Besta: Si vuole edificare una nuova scuola dove ora c'è l'unico bosco di san Donato vecchia

Il progetto prevede la realizzazione di una nuova scuola secondaria di primo grado all'interno del parco Don Bosco in sostituzione delle attuali scuole "Besta". E' prevista la costruzione della nuova scuola e successivamente la demolizione di quella esistente, con recupero dell'area verde

La scuola Besta: perché cambio sito?

La nuova scuola: Quale superficie occupata?

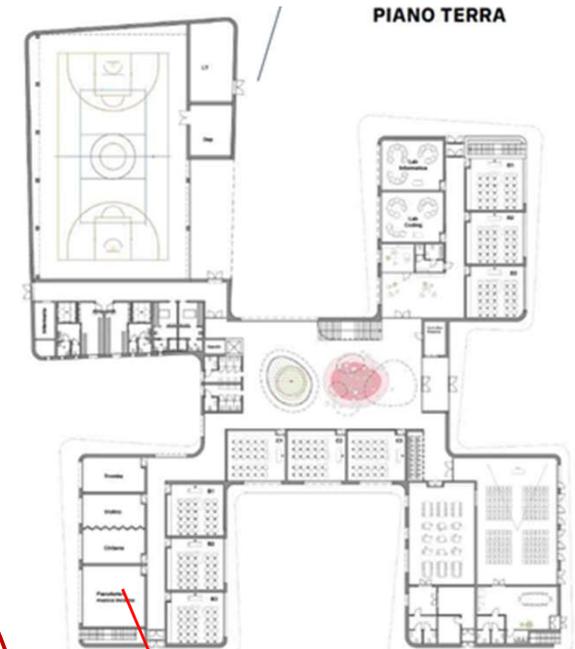
Quanto misura la superficie del nuovo plesso scolastico da progetto? Meno di 10.000 mq o 15.200 mq?

La forma ad H della nuova struttura risulta molto più invasiva

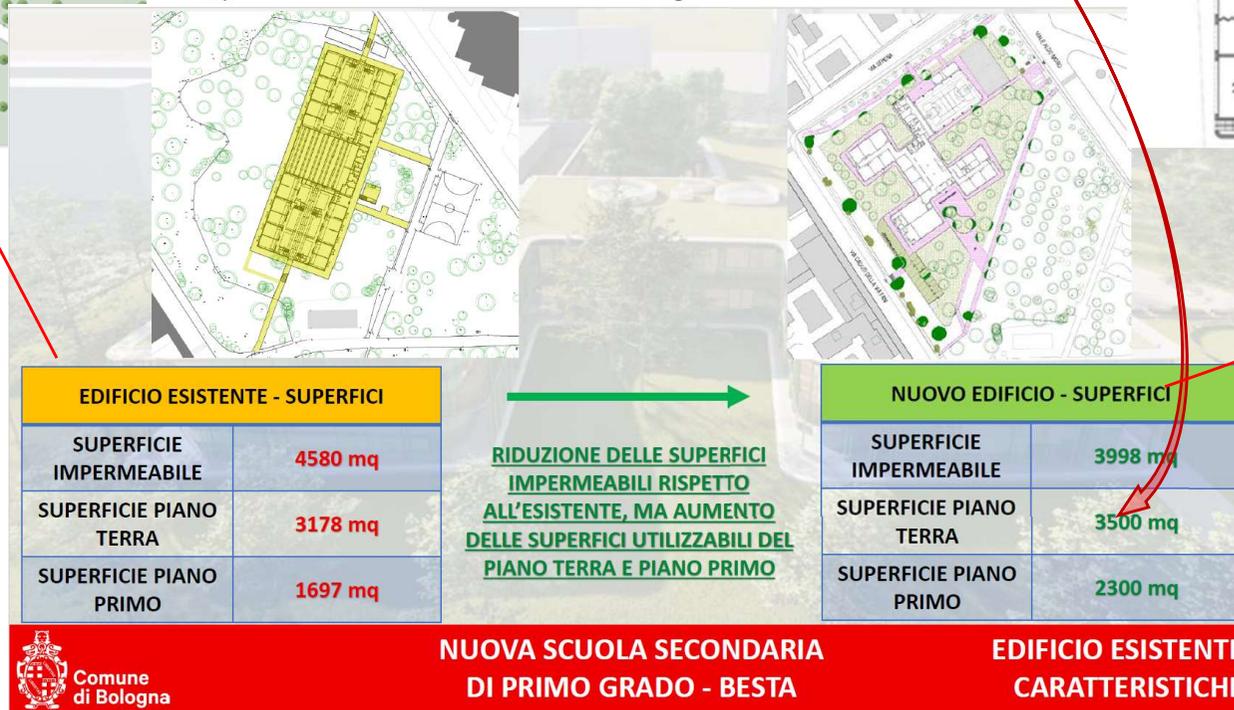
Viene dichiarato un minor impatto in termini di estensione (suolo impermeabilizzato) pari a -582 mq seppure la superficie dello stabile occupata sia maggiore ... basterebbe quindi modificare l'area esterna all'attuale stabile per riportarsi al medesimo risultato

ALBERI DA ABBATTERE

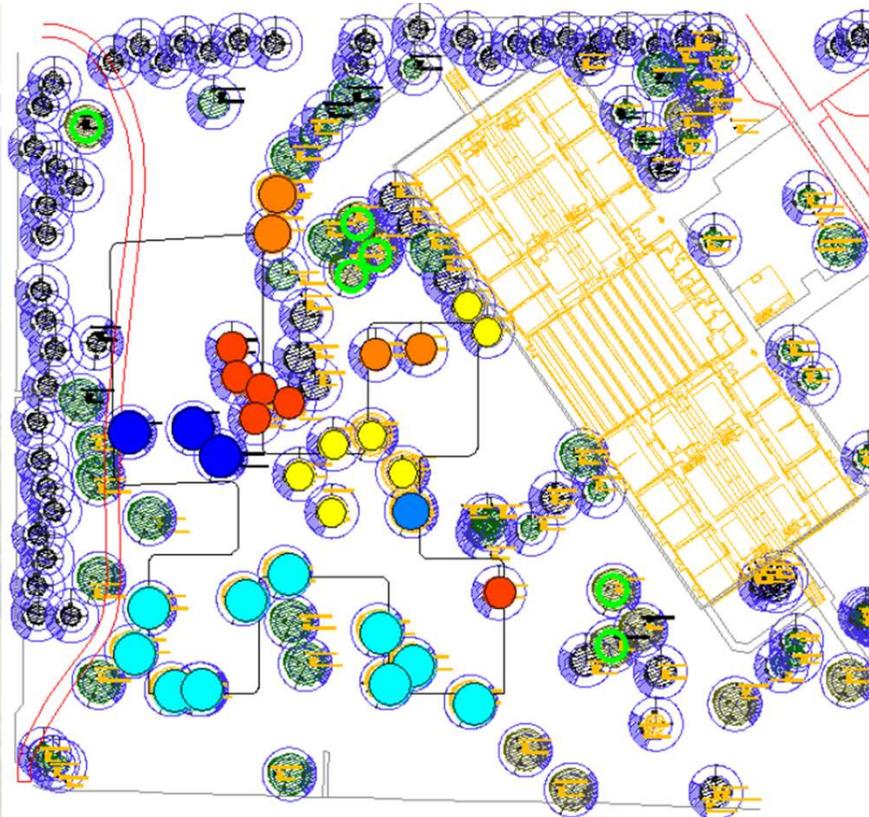
... diritto di vita e di morte sugli alberi

ALBERI DA ABBATTERE

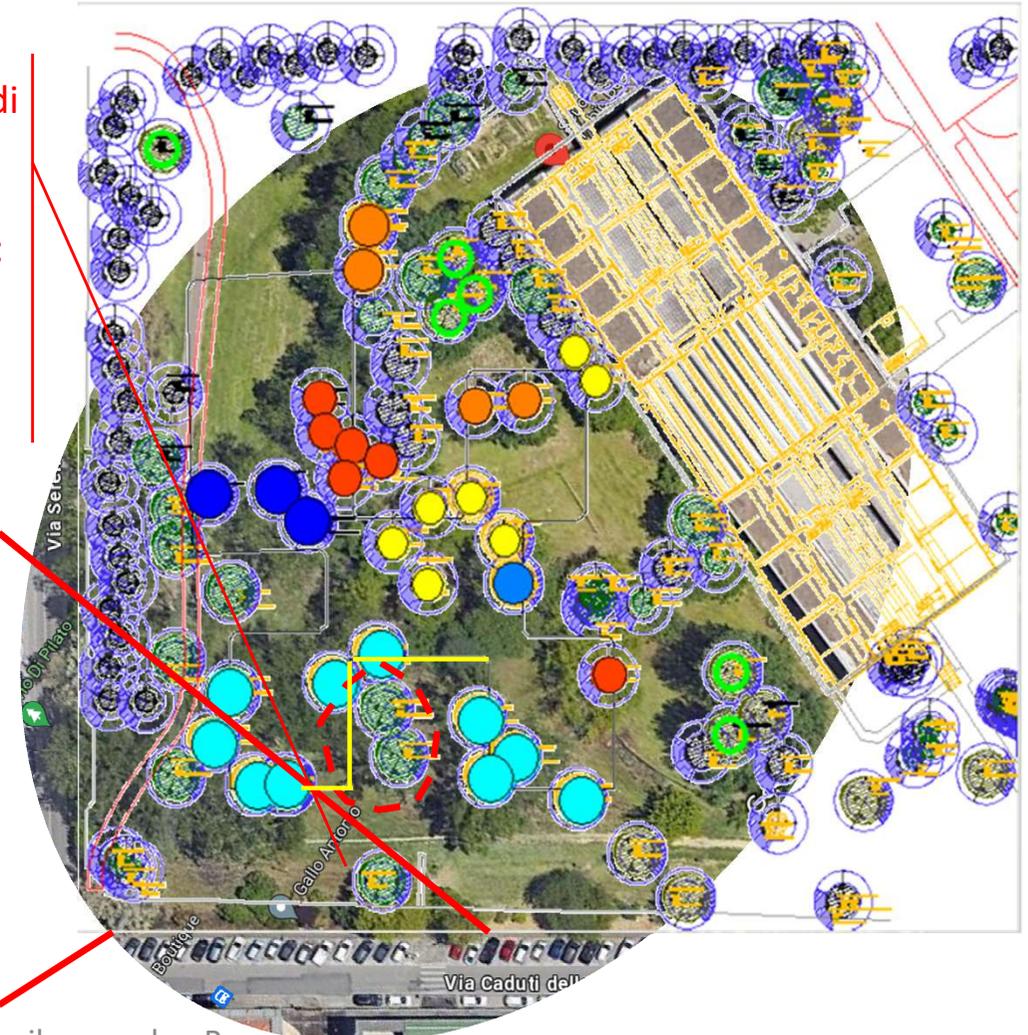
Sovrapponiamo l'elaborato di progetto alla foto scattata da Google maps ... e scopriamo che gli alberi non sono dei PUNTINI

Nella mappa del nuovo sito si dice che gli alberi da ABBATTERE sono 'di non grande rilevanza'. E' evidente invece **confrontando gli assetti puntini con la realtà che gli esemplari prescelti sono di grande dimensione.**

Non sembra poi che la dimensione di ingombro degli alberi superstiti sia stata considerata per la progettazione della nuova struttura: **gli alberi superstiti interferiscono con la nuova pianta del progetto** Sopravviveranno davvero?

NUOVO EDIFICIO
PROGETTO DEL VERDE

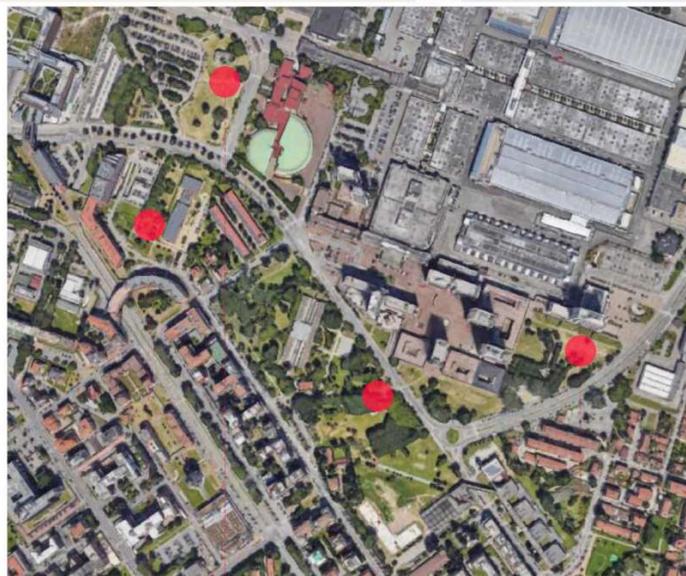
La messa a dimora di nuovi alberi potrà interessare anche spazi adiacenti ... BENE, PERO' A PRESCINDERE DALLA SCELTA PER LE BESTA

Come si legge si sostituiscono alberi alti anche oltre 10 metri ed aventi diametri di diversi metri di chioma ciascuno con alberelli di diametri di 20 cm di tronco (si presume) e poco di più di chioma ... che necessiteranno anni per crescere, se non moriranno prima.

EDIFICIO ESISTENTE SICUREZZA SISMICA

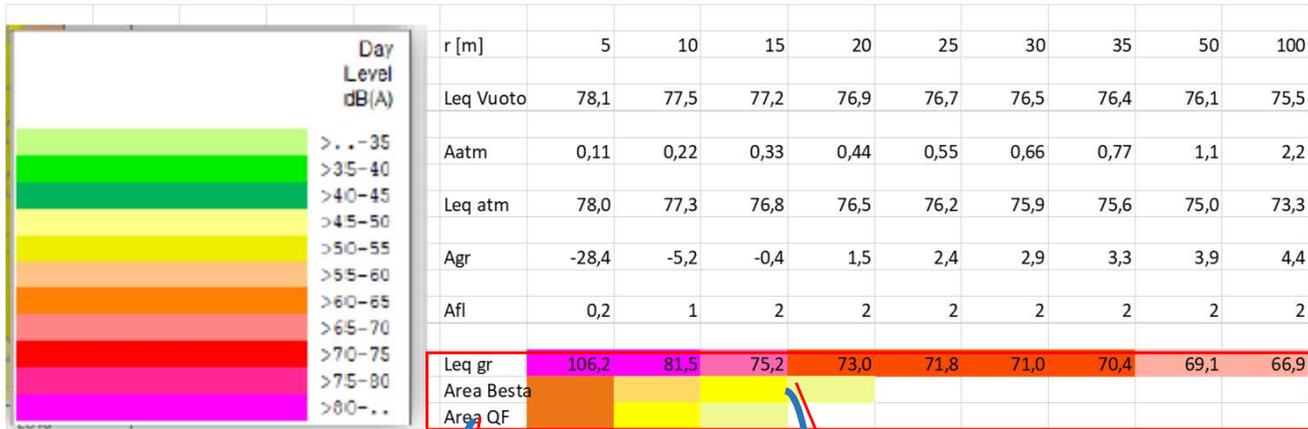
ERRATO! La scuola compie esattamente 40 anni quest'anno.

Punto importante per la tipologia di costruzione che è degli anni '80 e non '70 come erroneamente indicato nel progetto di fattibilità

Sarebbe da verificare la stretta necessità di rifare l'edificio ...

Rappresentazione smorzamento suono nuovo sito

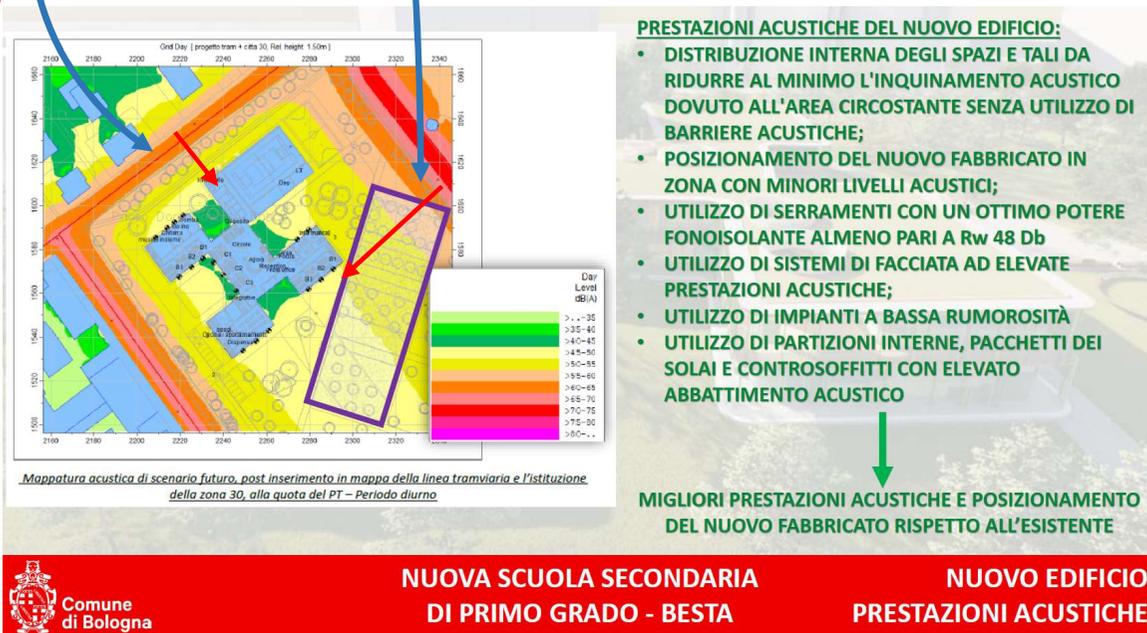
Dalla mappatura del comune si nota già come il rumore si diffonde in modo diseguale nell'area dell'attuale sito dove lo smorzamento avviene in 20 / 30 metri rispetto al nuovo sito in cui si ha in meno di 10 metri nonostante il futuro passaggio del tram.

QUALCOSA NON TORNA ...
